To: 5.1.2e [redacted] 5.1.2e [redacted]@ groningen.nl; 5.1.2e [redacted] 5.1.2e [redacted]@ groningen.nl]
Cc: 5.1.2e [redacted] 5.1.2e [redacted]@ groningen.nl; 5.1.2e [redacted] 5.1.2e [redacted]
From: 5.1.2e [redacted]
Sent: Tue 3/25/2025 12:28:48 PM
Subject: RE: Ondergrondse containers - PGT.53 Helper Westsingel
Received: Tue 3/25/2025 12:28:49 PM

Onderwerp: RE: Ondergrondse containers - PGT.53 Helper Westsingel

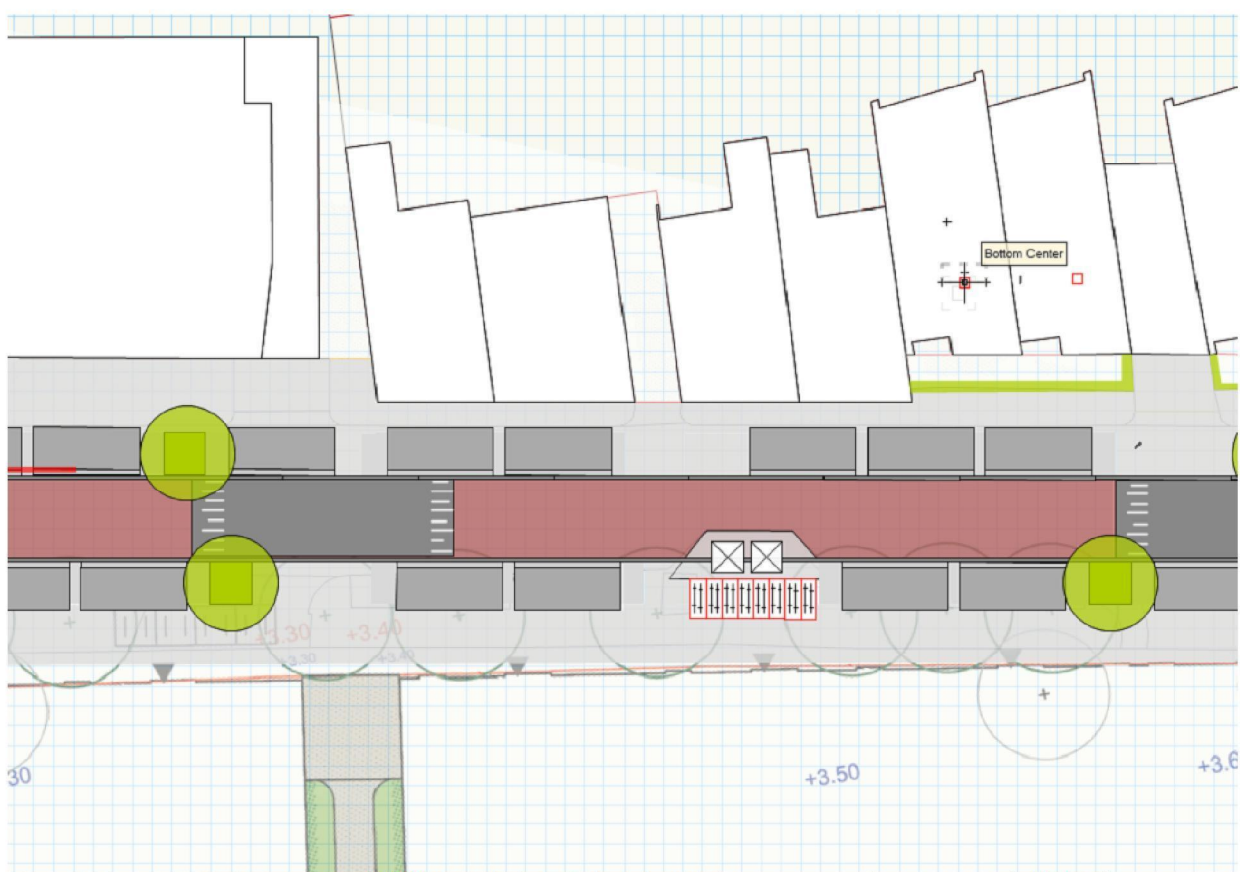
Vanuit de buurt is het nieuwe ontwerp voor de straten over het algemeen goed ontvangen en zijn er geen grote bezwaren gekomen.

Wat we wel hebben gehoord is dat het smalle steegje tegenover de containers door auto's worden gebruikt. Ik heb de boom die daar op de stoep stond ingetekend daarom weggehaald i.v.m. de benodigde draaicirkel van de auto's.

Om ruimte te maken voor de derde container kunnen de geplande parkeerplaatsen wel wat opschuiven. Qua kabels en leidingen lijkt dat ook goed te gaan. (zie tekeningen).

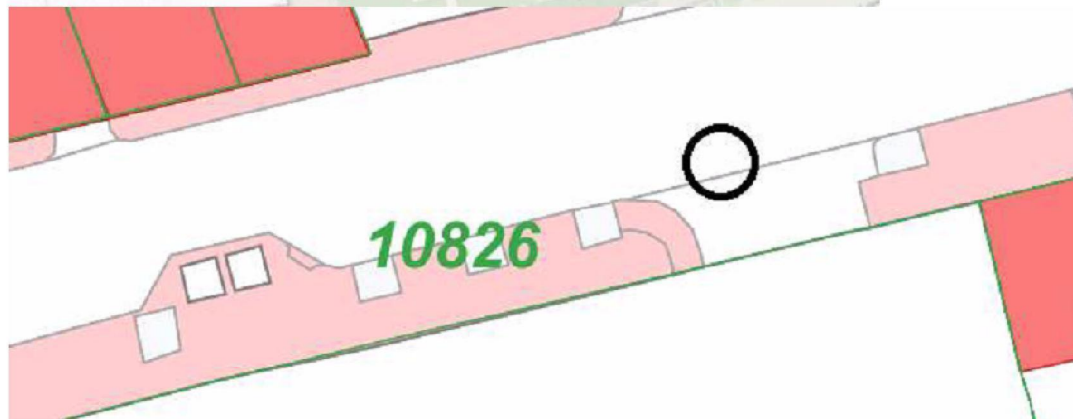
We hebben opdracht om bij de huidige 2 OC aan de Helper Westsingel een papier bij te plaatsen.

Er straks naast past helaas niet, hadden we ook al onderzocht voor een plek van Hoefijzer (maar die komen nu nabij de Trafo aan de Helper Molenstraat).

In die zoektocht hebben we ook bijgevoegde voorstel aangegeven, deze plek zouden we nu graag willen gebruiken om de extra papier te kunnen plaatsen. De OC komt midden in de huidige inrit, die word later versmald na realisatie + de OC komt in een uitstulping.

De naast staande boom is dan in ieder geval geen probleem.

Graag zouden we willen weten of we deze OC al kunnen gaan plaatsen? Of gaat de ontwikkelaar gebruik maken van de huidige inrit voor de realisatie? Maw heb jij meer informatie voor ons.
